febi 30607, 30497

passend für:
VW, Skoda, Seat 1.2 12V-Motoren
(AZQ, BME, BZG)

Steuerkettensatz

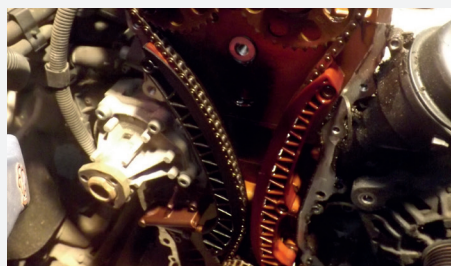
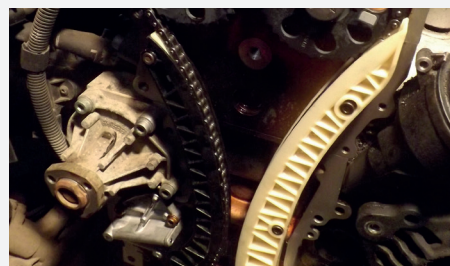
Wenn sich die Steuerkette längt, besteht die Möglichkeit, dass diese an den Nockenwellenrädern überspringen kann und so zu Synchronisationsproblemen zwischen Nockenwelle und Kurbelwelle führt. Das Überspringen der Steuerkette kann zu unrundem Motorlauf und Motorschäden führen.

Die werksseitig verbaute Führungsschiene ist zu kurz. Infolgedessen besteht das Risiko, dass die Steuerkette beim Starten und Ausschalten des Motors überspringen kann.

Seit dieser 1.2 3-Zylinder Motor gefertigt wird, hat febi einen überarbeiteten Steuerkettensatz eingeführt. Die Führungsschiene ist nun länger und gewährleistet unter allen

Bedingungen eine perfekte Führung der Steuerkette und verhindert dadurch ein Überspringen der Steuerkette.
